DETERMINAZIONE DEL DIRIGENTE SERVIZIO VIA/VINCA 1 agosto 2025, n. 342

[ID VIP 12640] - Parco eolico denominato “BORA BOVINO”, composto da n. 6 aerogeneratori di potenza unitaria pari a 7,2 MW, per una potenza complessiva di 43,2 MW, e da un sistema di accumulo di potenza pari a 10 MW, da realizzarsi nel Comune di Bovino (FG), con opere di connessione alla RTN ricadenti anche nel Comune di Orsara di Puglia e Troia (FG).

Proponente: BOVINO WIND S.R.L.

Relazione tecnica a supporto dell'istruttoria sul progetto
ID_VIP 12640

Figura 2 – Interferenza degli aerogeneratori con il buffer di 3 km della Rete dei Tratturi

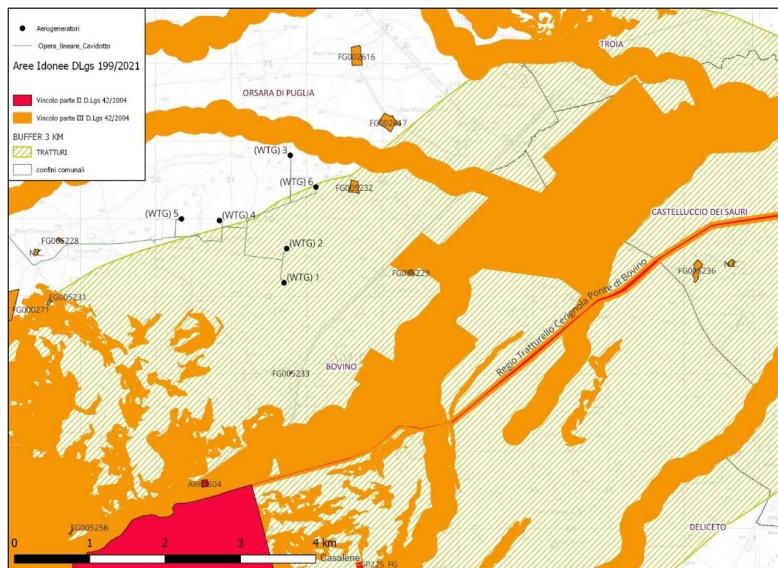
Gli aerogeneratori **WTG01**, **WTG02** e **WTG06** ricadono all'interno della fascia di rispetto del Regio Tratturello Cerignola – Ponte di Bovino, classificato in classe A nel Quadro di Assetto dei Tratturi. Tuttavia, dalla consultazione del **Piano Comunale dei Tratturi del Comune di Bovino** e dall'analisi dell'elaborato **A3_AREE ARMENTIZIE**, il tratto in questione risulterebbe invece in **classe B**. Si ritiene pertanto opportuno che il proponente **approfondisca la questione, al fine di chiarire l'effettiva classificazione.**

Figura 3 – Interferenza dell'aerogeneratore WTG01 con area di rispetto dei beni tutelati ai sensi del art. 136 del D. Lgs. 42/04

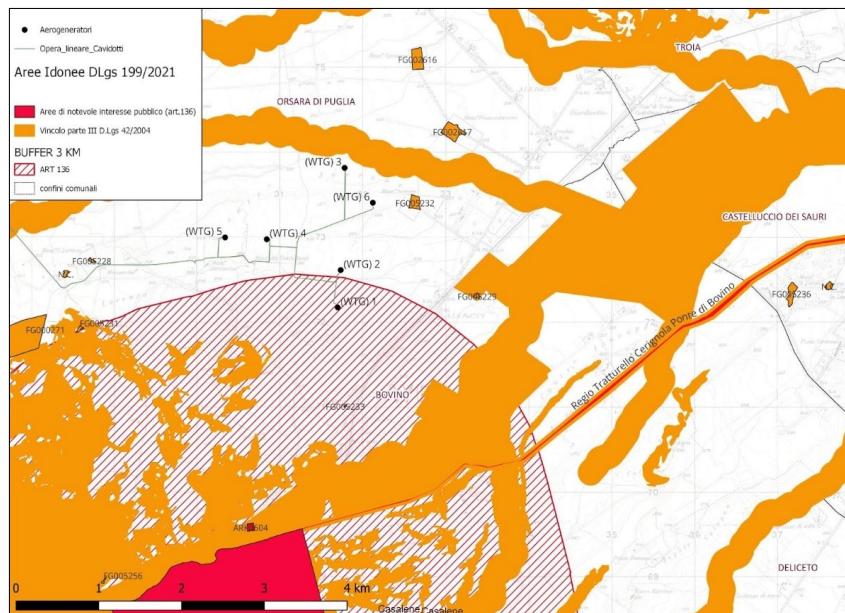
L'aerogeneratore **WTG01** ricade nella fascia di rispetto di **area di notevole interesse pubblico PA0108**, sottoposta a tutela ai sensi dell'**art. 136 del D. Lgs. 42/2004**.

Figura 4 – Interferenza degli aerogeneratori con area di rispetto dei beni tutelati ai sensi della parte II del D. Lgs. 42/04

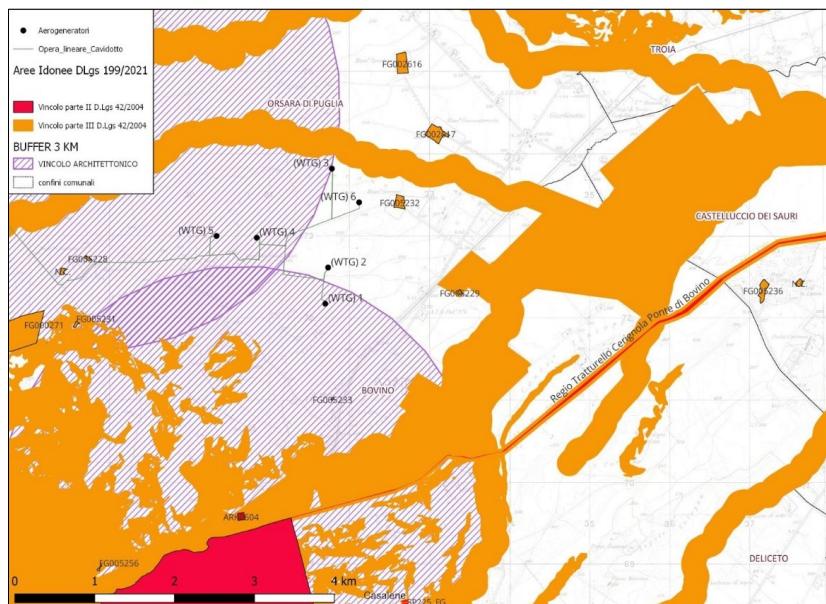
Gli aerogeneratori **WTG01**, **WTG04** e **WTG05**, ricadono nella fascia di rispetto di beni tutelati dalla Parte II del D. Lgs. 42/2004 e l'aerogeneratore **WTG03** è molto prossimo alla fascia di rispetto che interferisce con la piazzola.

Figura 5 –Stralcio Aree Non Idonee FER DGR 2122

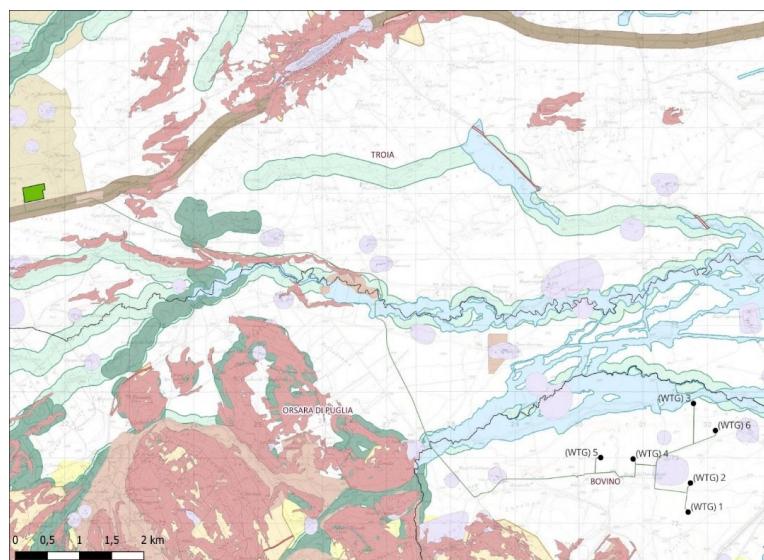
Le aree di progetto degli aerogeneratori rientrano in quelle con riconoscimento D.O.C., I.G.T., DOCG, STG, D.O.P. I.G.P. ma dall'analisi effettuata dal proponente **non sono presenti coltivazioni certificate**. Tuttavia, andrebbe effettuata un'ulteriore ricerca presso la CCIAA di Foggia e l'UPA di Bari per verificare se le coltivazioni a seminativo presenti nei siti degli aerogeneratori ricadono nei sistemi di coltivazioni dell'Agricoltura Biologica o Integrata.

L'area individuata per l'impianto proposto, pertanto, **non rientra tra quelle considerate non idonee come stabilito dal regolamento regionale n. 24 del 2010**.

Figura 6 – Verifica dell'area buffer di 10 km (in rosa) e buffer 20 km (cerchio rosso)

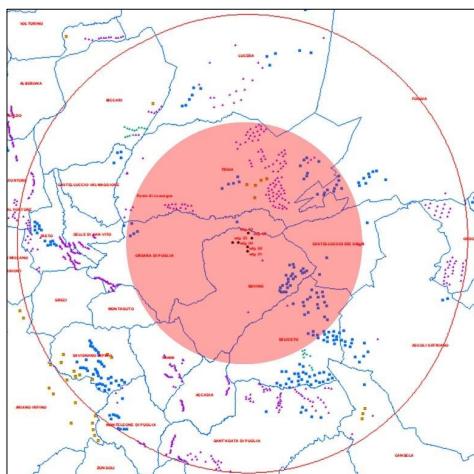
- *Interramento dei cavidotti;*
Il requisito è soddisfatto. Tutti i cavidotti relativi all'impianto saranno interrati. (RELAZIONE GENERALE)
- *Distanza minima tra parchi eolici di 50 volte l'altezza massima della turbina più vicina (per evitare l'effetto selva);*
Requisito: $200 \text{ m} \times 50 = 10.000 \text{ m}$
Il requisito non è soddisfatto. Dalla verifica emerge che nel buffer di 10 Km ricadono diversi impianti già in esercizio.

Figura 9 – Distanze delle torri dai fabbricati (Tav. 33)

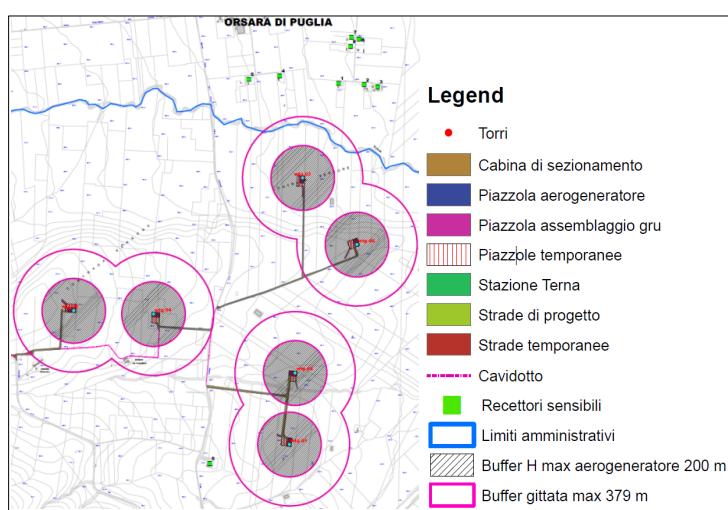
- una minima distanza di ciascun aerogeneratore da unità abitativa munite di abitabilità, regolarmente censite e stabilmente abitate, non inferiore ai 200 m;
- Il requisito è soddisfatto.** La documentazione allegata riporta che sono stati individuati 9 ricettori tutti con classificazione catastale A3 e distanze come da Tabella 5. (RELAZIONE PRELIMINARE RECETTORI SENSIBILI – RELAZIONE DI IMPATTO ACUSTICO – Tav. 33)

Dalla verifica istruttoria condotta sul sito della Regione Puglia (<https://webapps.sit.puglia.it/freewebapps/ImpiantiFERDGR2122/index.html>) è stato accertato quanto dichiarato negli atti.
